REPÚBLICA DE COLOMBIA
SUPERINTENDENCIA DE INDUSTRIA Y COMERCIO

Oficio N° 10684 de 26 de junio de 2023

Ref. Expediente N° NC2021/0014851

TÍTULO DE LA SOLICITUD: “PANEL DE ENCOFRADO FABRICADO DE METAL PARA ENCOFRADO DE CONCRETO”

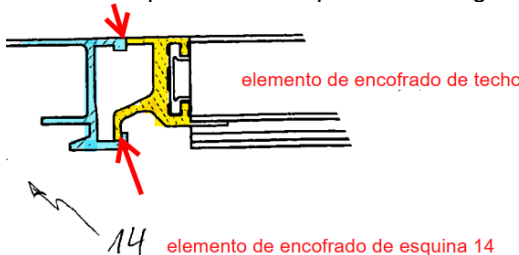
CARACTERÍSTICAS ESENCIALES	D1	D2
Un panel de encofrado	Un elemento de encofrado de pared 12. (Párr. 0032)	Un Panel de encofrado 10 (Párr. 0067)
Un lado anterior que presenta una superficie moldeada para concreto,	Un lado del encofrado 18 (Párr. 0032)	un lado hacia la pared 28 (Fig. 2b)
una parte posterior opuesta	Un lado contrario (16) (Fig. 2)	Un lado opuesto contrario a la pared 28 (Fig. 2b)

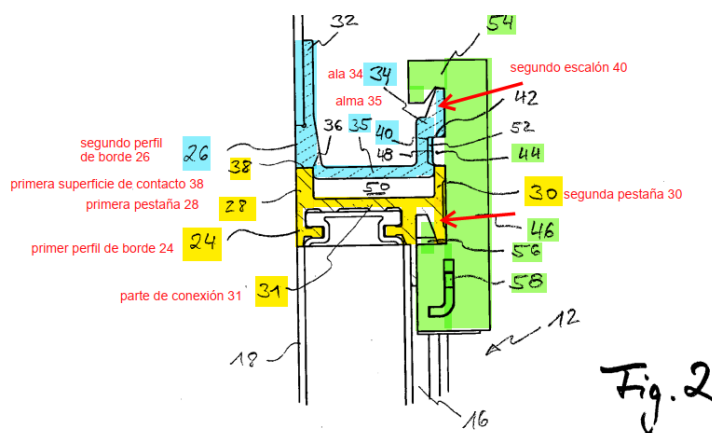
CARACTERÍSTICAS ESENCIALES	D1
Un panel de encofrado fabricado de metal para encofrado de concreto, que comprende	Un elemento de encofrado de techo (Párr.0032)
Un lado anterior que presenta una superficie moldeada para concreto, una parte posterior opuesta y un perfil terminal fabricado de metal en un extremo del panel de encofrado para unirse al panel de encofrado a una pieza de encofrado adyacente caracterizado porque:	Un lado del encofrado 18 (Párr. 0032). un lado contrario (16) un primer perfil de borde 24, que está en contacto con un segundo perfil de borde 26 del segundo elemento de encofrado 20 (Párr. 0033)
el perfil terminal tiene, en la región del lado anterior del panel de encofrado, una primera extensión saliente para cooperar con un escalón abierto de la pieza de encofrado adyacente y,	Una extensión saliente en la parte de vaciado de concreto en cooperación con un escalón en el elemento de encofrado de esquina 14. (Mostrada por la flecha superior en la captura de la Figura 1).

en la región del lado posterior 5 del panel de encofrado, una segunda superficie que contempla la cooperación con la pieza de encofrado adyacente, cuando la pieza de encofrado adyacente es del diseño correspondiente.	Una segunda superficie en cooperación con el encofrado de esquina 14 (Mostrada por la flecha inferior en la captura de la Figura 1).

De acuerdo con la comparación realizada anteriormente se concluye que la materia de la reivindicación 5 no es nueva.

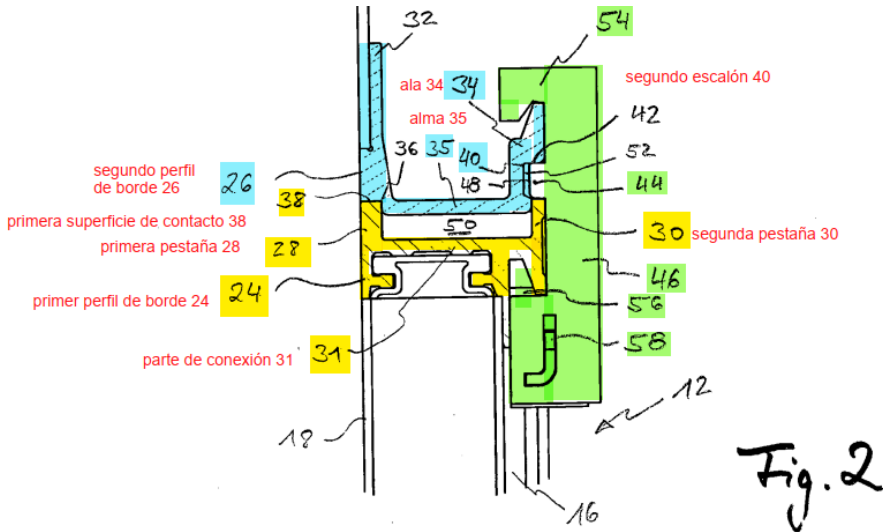
- Reivindicación 11: la extensión del primer perfil de borde 24 señalada con la flecha roja inferior en la siguiente figura y la extensión señalada con la flecha roja superior en el segundo perfil de borde 26 del elemento de encofrado 20. (Fig. 2)

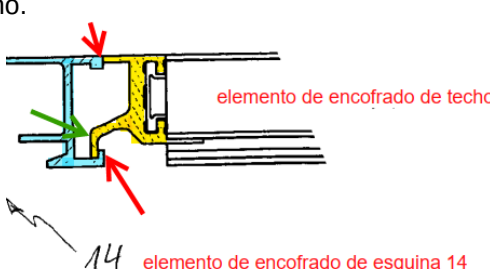
- Reivindicación 12: una abrazadera de conexión 46 con un elemento de transmisión de fuerza 44 está encajado en el espacio entre la superficie de contacto 42 del segundo escalón 40 y el extremo libre de la segunda pestaña 30 del primer perfil de borde 24 (...) una sección de bloqueo móvil 56 que se puede fijar en su posición de bloqueo por medio de una cuña 58 (...) el estribo de unión 46 presenta un tramo de gancho 54, a través del cual el estribo de unión 46 se puede colgar en la brida 34 del segundo perfil de borde 26 durante el montaje. (Párr. 0040. Fig. 2).

- Reivindicación 13: Una cuña 58 desplazable en el cuerpo de la abrazadera de conexión 46 (Párr. 0040, Fig. 2).

Las reivindicaciones dependientes 11 a 13 tampoco cumplen con el requisito de novedad.

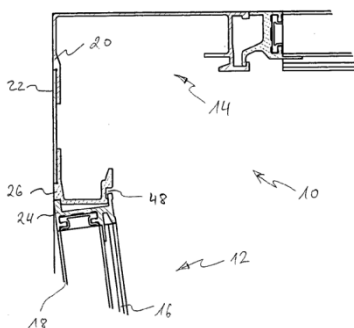
CARACTERÍSTICAS ESENCIALES	D1
Un ensamblaje que comprende	Un ensamble (Fig. 1)
un panel de encofrado según cualesquiera de las reivindicaciones 5 a 9 y	Un elemento de encofrado de techo
una pieza de encofrado adyacente en el encaje con el perfil terminal del panel de encofrado,	Un encofrado de esquina 20 (Fig. 1)
la pieza de encofrado adyacente tiene, en su lado de encaje en el encaje con el perfil terminal 50, un escalón en el encaje con la primera extensión del perfil terminal	El encofrado de esquina tiene un escalón (flecha roja inferior) en contacto con una extensión (flecha verde) del elemento de unión del encofrado de techo.

y una sexta superficie puesta en contacto con la segunda superficie del perfil terminal.	Una superficie del encofrado de esquina (flecha roja superior) en contacto con una superficie del elemento de unión del encofrado de techo. (Fig. 1)
--	--

De acuerdo con la comparación realizada anteriormente se concluye que la materia de la reivindicación 15 no es nueva.
